AUTORIDAD NACIONAL DE LICENCIAS AMBIENTALES

COMUNICACIÓN
ACTO ADMINISTRATIVO

Referencia: Expediente: LAM5678
Asunto: Comunicación Resolución No. 00391 del 20/03/2018

Figura 2.5 Áreas de Influencia Indirecta y Directa Físico-biótica del proyecto

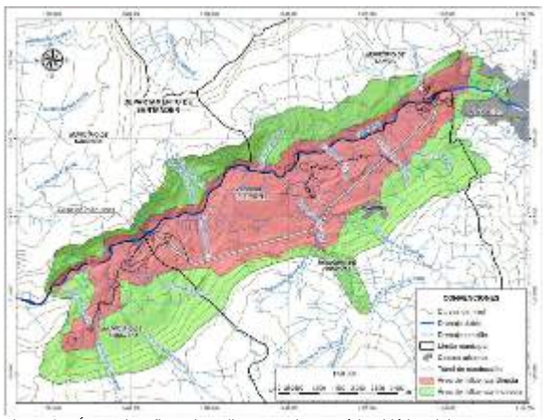
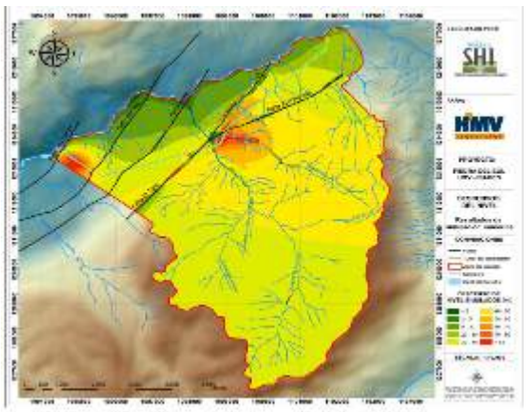
Además, una comparación entre la Figura 2.5 Áreas de Influencia Indirecta y Directa Físico-biótica del proyecto, presentado por la empresa en el capítulo 2, página 8 y la Figura 3.54 Zona de posible afectación del túnel de conducción. Escenario A (capitulo 3, página 139), muestra una incoherencia entre lo planteado como áreas de afectación en lo que respecta al recurso hídrico subterráneo. Se evidencia un análisis aislado y parcializado, excluyendo al casco urbano de Pinchote y la cuenca hidrológica de la quebrada La Pinchota del Área de Influencia Directa - AID, siendo estas, las áreas de mayor afectación por abatimiento de los niveles simulados.

Por lo anterior esta Autoridad considera que la metodología utilizada para llevar a cabo los modelos hidrogeológicos es adecuada. Sin embargo, existieron inconsistencias en la delimitación y justificación del área de influencia física del proyecto. En consecuencia, esta autoridad ratifica lo expuesto en la Resolución objeto de alzada.

Figura 1 Localización de Áreas de importancia para la Conservación de aves en al área de influencia del Proyecto Hidroeléctrico
Fuente: SIG ANLA.01/02/2018,

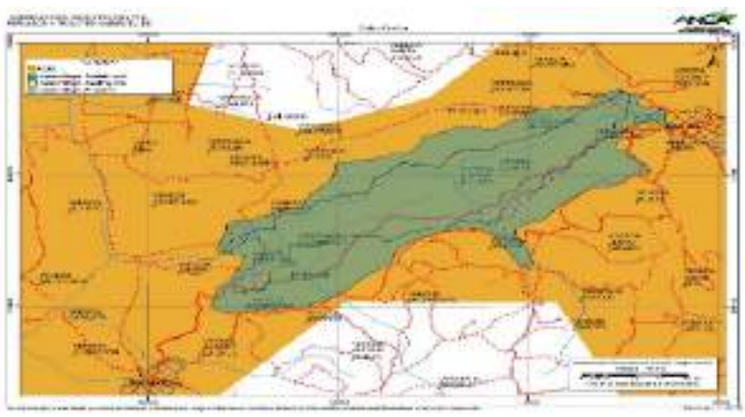
Por lo anterior, es dable señalar que la sociedad ISAGEN S.A. E.S.P no realizó un análisis que permita esclarecer cuales fueron los elementos técnicos que dan soporte a la definición del área de influencia, por lo que se considera que no da cumplimiento a lo establecido en el numeral 2.3 del artículo primero del Auto 2766 del 03 de septiembre del 2012, en relación a justificar técnicamente la determinación de la definición del Área Influencia Indirecta -AII del proyecto desde los componentes (…) y biótico (…), por tanto, esta Autoridad se reitera que el Área de Influencia del Proyecto no fue delimitada conforme a los Términos de Referencia HE-TER-1-01 ni de acuerdo a lo solicitado en el Auto 2766 del 2012.

Aunado a lo anterior, la ausencia de información en la caracterización biótica relacionada en las Áreas de Importancia para la Conservación de Aves – AICA, teniendo en cuenta que toda el área de influencia del proyecto se encuentra sobrepuesta al AICA CO074 (Bosques Secos del Valle del Río Chicamocha), establecida desde el 2008 y cuyo principal objetivo es determinar el estatus, la distribución y los requerimientos ecológicos de dos especies de aves endémicas del cañón del Chicamocha y críticamente amenazadas: el Cucarachero de Nicéforo (Thryothorus nicefori) y el Colibrí Ventricastaño (Amazilia castaneiventris)4, información de carácter relevante para el análisis de la caracterización y contenido del Estudio de Impacto Ambiental-EIA. También para dicha área se establecen endemismos a nivel de especie y subespecie, como el de Ortalis columbiana, Myiarchus apicalis, Momotus

Figura 2.5 Áreas de Influencia Indirecta y Directa Físico-biótica del proyecto.

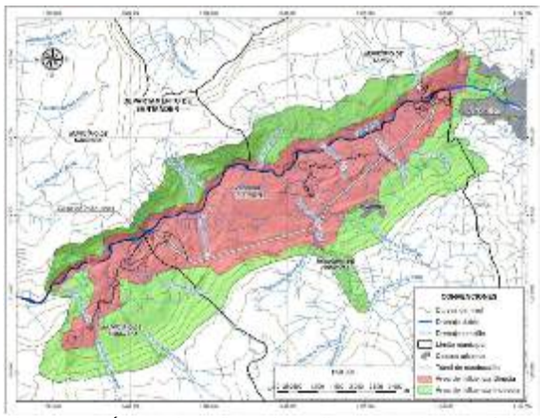
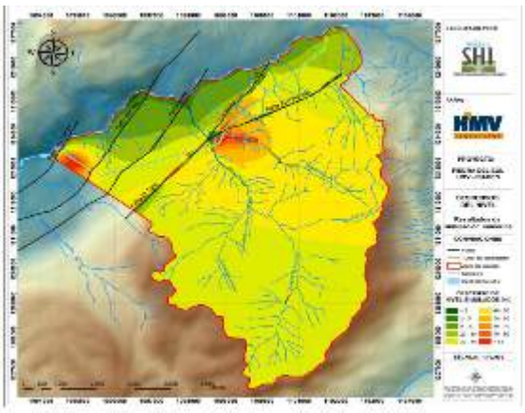
Una comparación entre la Figura 2.5 Áreas de Influencia Indirecta y Directa Físico-biótica del proyecto, presentado por la empresa en el capítulo 2, página 8 y la Figura 3.54 *Zona de posible afectación del túnel de conducción. Escenario A* (capitulo 3, página 139), muestra una incoherencia entre lo planteado como áreas de afectación en lo que respecta al recurso hídrico subterráneo. Se evidencia un análisis aislado y parcializado, excluyendo al casco urbano de Pinchote y la cuenca hidrológica de la quebrada La Pinchota del área de influencia directa, siendo estas, las áreas de mayor afectación por abatimiento de los niveles simulados.

Figura 3.64 DHI para manantiales y quebradas y descensos simulados con el modelo numérico

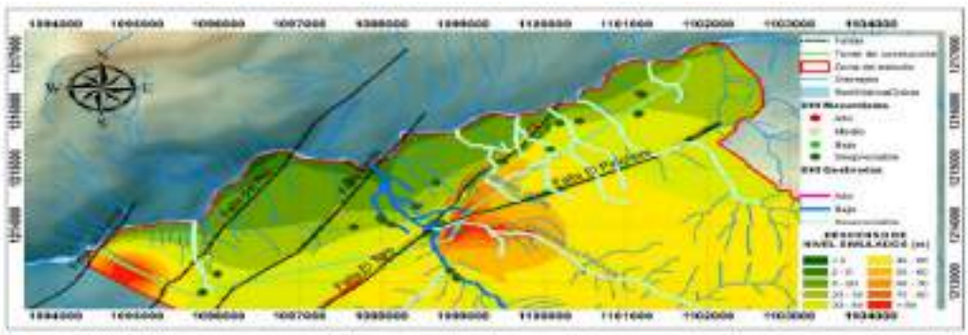
La comparación realizada en el documento (Figura 3.64; capitulo 3; página 156) y en el cual resalta la coherencia relativa entre el modelamiento numérico y el DHI, generando una alerta de monitoreo en la quebrada La Laja. Sin embargo, se evidencia ciertas incongruencias en el análisis comparativo. Por ejemplo: para la modelación matemática la mayor afectación por el abatimiento de niveles en la zona, se encuentra localizada en la confluencia de los sistemas de fallas de El Toro y El Pinchote, siendo la Quebrada La Pinchota, el drenaje con mayor afectación, mientras que el método DHI considera despreciable la afectación para este cuerpo de agua. Por otro lado, los manantiales se consideran de muy baja afectación (despreciable por utilizar el término propuesto) con la metodología DHI y en una zona con descensos entre 20 y 40 metros de abatimiento.

Figura 3.64 DHI para manantiales y quebradas y descensos simulados con el modelo numérico

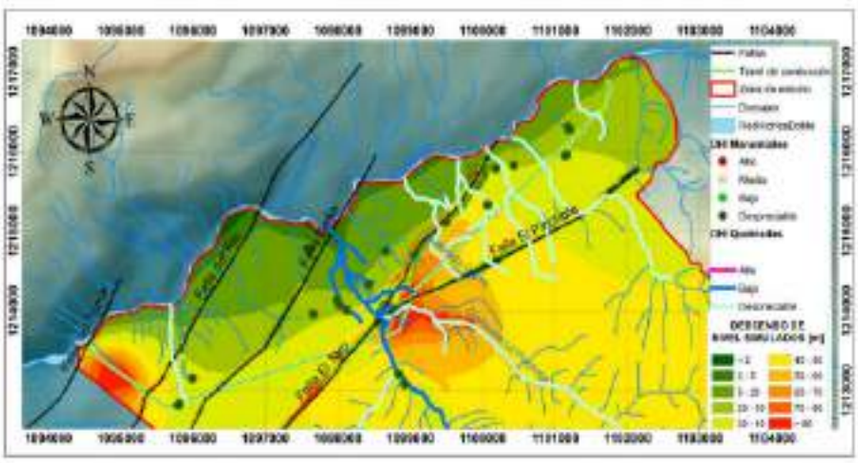
Por otro lado, los manantiales se consideran de muy baja afectación (despreciable por utilizar el término propuesto) con la metodología DHI en una zona con descensos entre 20 y 40 metros de abatimiento.

Figura 3.64 DHI para manantiales y quebradas y descensos simulados con el modelo numérico

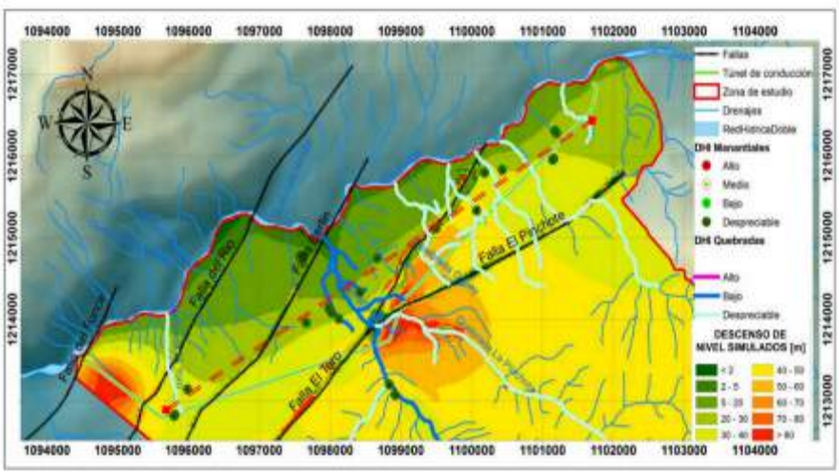
En relación con las variaciones del nivel freático la modelación numérica muestra un descenso en los niveles de 5 hasta 40 metros, sobre el corredor de descarga que conforman los manantiales inventariados y que son altamente sensibles a cualquier fluctuación por mínima que esta sea. Este impacto tendría un carácter irreversible si se tiene en cuenta la descripción presentada en el Estudio de Impacto Ambiental- EIA, por lo que su importancia estaría en crítico. Ahora bien, el análisis con el método DHI considera despreciable la afectación para los cuerpos de agua y los manantiales, por lo que la importancia de este impacto estaría como bajo a muy bajo. Razón por la cual, esta Autoridad no encuentra coherencia en los resultados presentados.

Figura 2.5 Áreas de Influencia Indirecta y Directa Físico-biótica del proyecto.

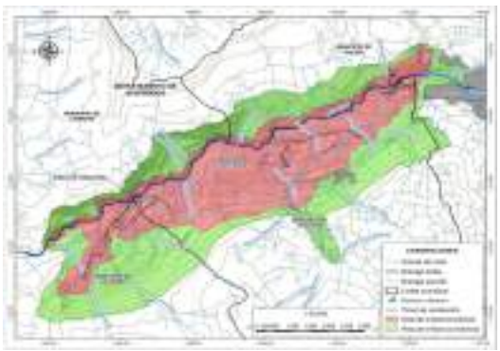
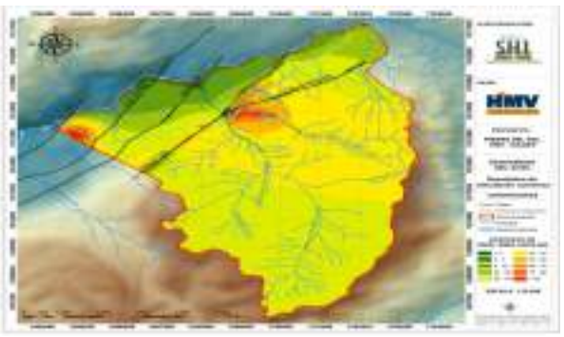
Además, una comparación entre la Figura 2.5 *Áreas de Influencia Indirecta y Directa Físico-biótica del proyecto*, presentado por la empresa en el capítulo 2, página 8 y la Figura 3.54 *Zona de posible afectación del túnel de conducción. Escenario A* (capitulo 3, página 139), muestra una incoherencia entre lo planteado como áreas de afectación en lo que respecta al recurso hídrico subterráneo. Se evidencia un análisis aislado y parcializado, excluyendo al casco urbano de Pinchote y la cuenca hidrológica de la quebrada La Pinchota del área de influencia directa, siendo estas, las áreas de mayor afectación por abatimiento de los niveles simulados.
